Adres- en onderzoeksgegevens

Adres installatie	Brulstraat 73. 9450 Haaltert
Naam eigenaar	[REDACTED]
Adres eigenaar	[REDACTED]
Type object	HOB
EAN-code	niet beschikbaar
Aard installatie	bestaand
Doel onderzoek	verkoop wooneenheid

Het onderzoek is verricht op 6-6-2024 volgens hoofdstuk / afdeling 8.4.2 [van Boek 1](#) inzake de installaties op laagspanning en op zeer lage spanning.

Bijlage: Schets van de installatie:

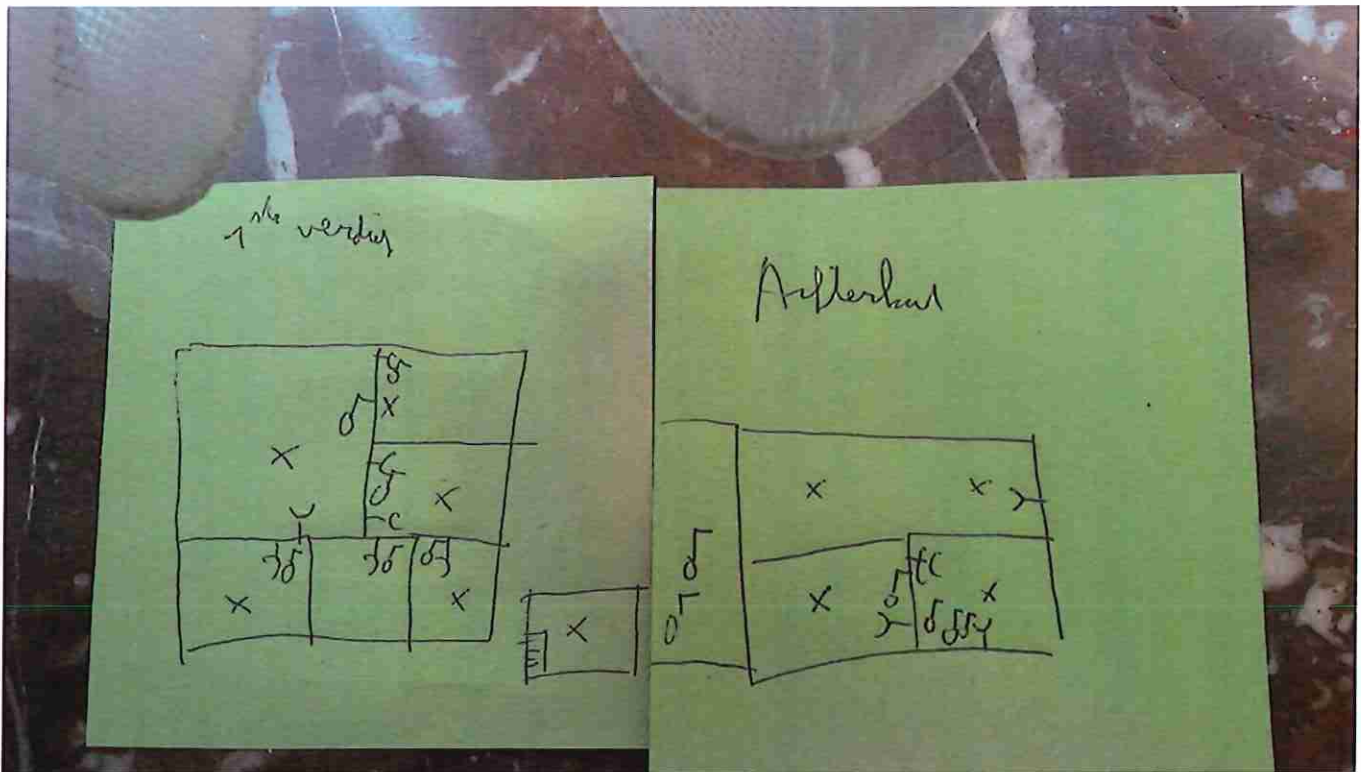
1. Het aardingscontact van één of meerdere contactdozen is niet verbonden met de beschermingsleiding (5.3.5.2).
2. De algemene isolatieweerstand van de installatie is onvoldoende en dient verbeterd te worden (6.4.5.1).

3. Er is geen (degelijke) aarding aanwezig (4.2.3).
4. In de aardgeleider is geen onderbreker aangebracht of de onderbreker is niet toegankelijk of niet te openen. Hierdoor kan de aardspreadingsweerstand niet worden gemeten (2.5).

5. De installatie is niet voorzien van een ééndraadschema en situatieschema (hs. 3.1).
6. Er is/zijn geen hoofd equipotentiaalverbinding(en) aangebracht (4.2.3).

7. De beschermingsgraad van de kast is onvoldoende (IPXX-D) (5.3.5.1).
8. De kast is niet voorzien van een deur, beschermingsplaat of achterwand (5.3.5.1).

9. De stroombanen zijn niet (allemaal) van een duidelijke verklaring voorzien (3.1).
10. Divers schakelmaterieel (contactdozen / lichtschakelaars,...) is los en moet worden bevestigd.

11. Elektrisch materieel van klasse I is niet verbonden met de beschermingsleiding (4.2.4.3).
12. Diverse contactdozen zijn niet voorzien van een aardingscontact en/of kinderbeveiliging (5.3.5.2 en NBN C61-112).

13. Eén of meerdere leidingen zijn los en moeten op een degelijke wijze worden vastgezet (5.2.6.2).
14. De niet-gebruikte leidingen moeten worden verwijderd of aan de uiteinden worden geïsoleerd.

15. Eén of meerdere leidingen zijn vastgespijkerd tegen de muur.
16. Eén of meerdere beveiligingen zijn niet voorzien van kalibreerelementen (5.3.5.5).
17. De kast (een deel van de kast) is van brandbaar materiaal vervaardigd.

18. Een deel van de installatie is aangesloten door middel van ongeschikte leidingen.
19. De installatie in de badkamer, wasmachine, vaatwasmachine en/of droogkast en gelijkaardige toestellen moeten aanvullend worden beveiligd door een ADS van 30 mA (4.2.3.4).

De installatie is sterk verouderd en niet aanrakingsveilig. De installatie dient volledig of gedeeltelijk te worden vervangen.
